Neue Generation Kupplungsköpfe für Anhängfahrzeuge

WABCO hat eine weitere Generation von Kupplungsköpfen mit Filter für den Anhängermarkt entwickelt.

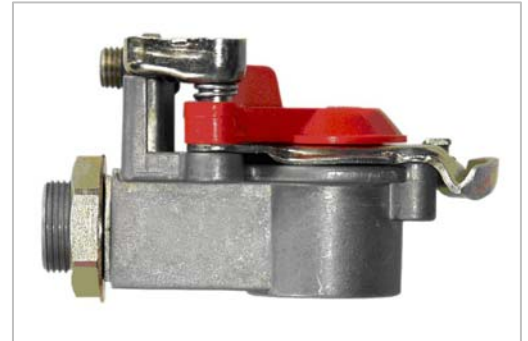
Diese neue Generation zeichnet sich durch besonders flache Bauweise aus – die Bauhöhe zu dem bekannten Kupplungskopf mit Filter konnte um 16 mm reduziert werden.

Damit verringern sich das Gewicht und der erforderliche Einbauraum.

Zusätzlich wurden zwei Varianten mit vormontiertem Steckverbinder für Rohr 8x1 entwickelt. Das spart Zeit und Kosten bei der Montage.
